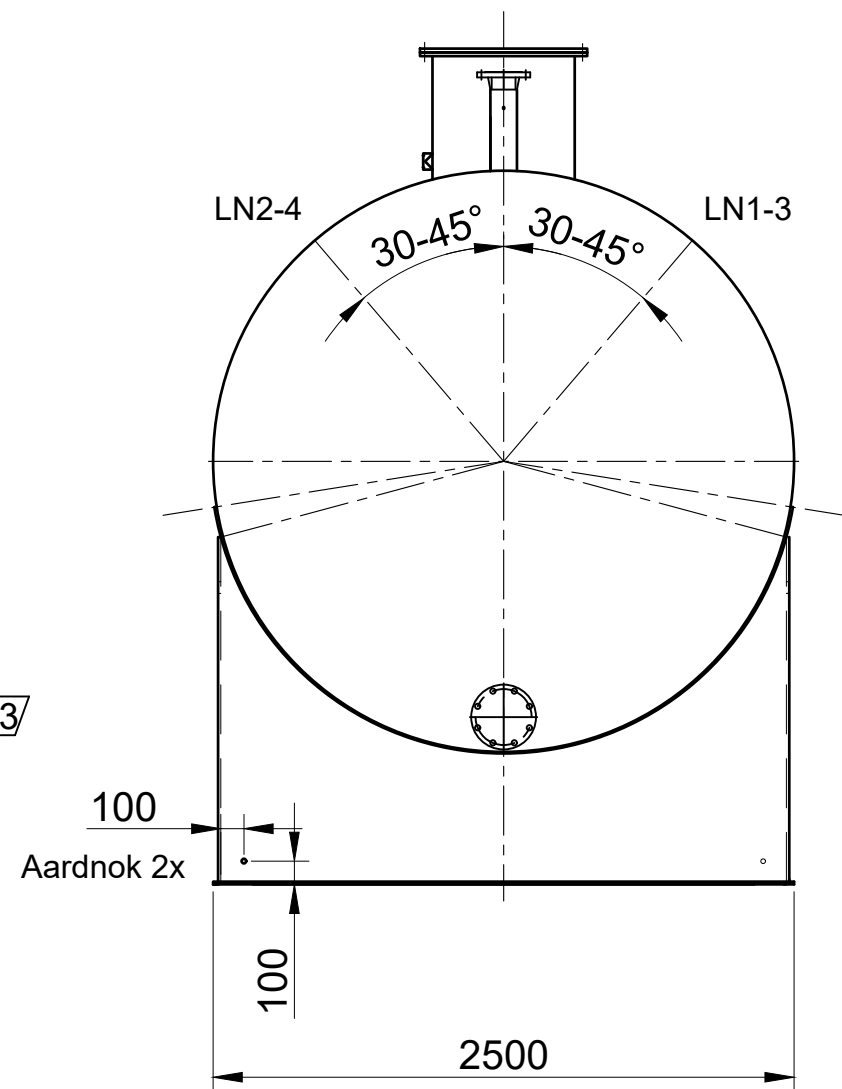
- Afwijkingen (RIE) op:
- Aansluitingen onder vloeistofniveau
 - Peilleiding op laagste punt
 - Ontwerpdruk wijkt af
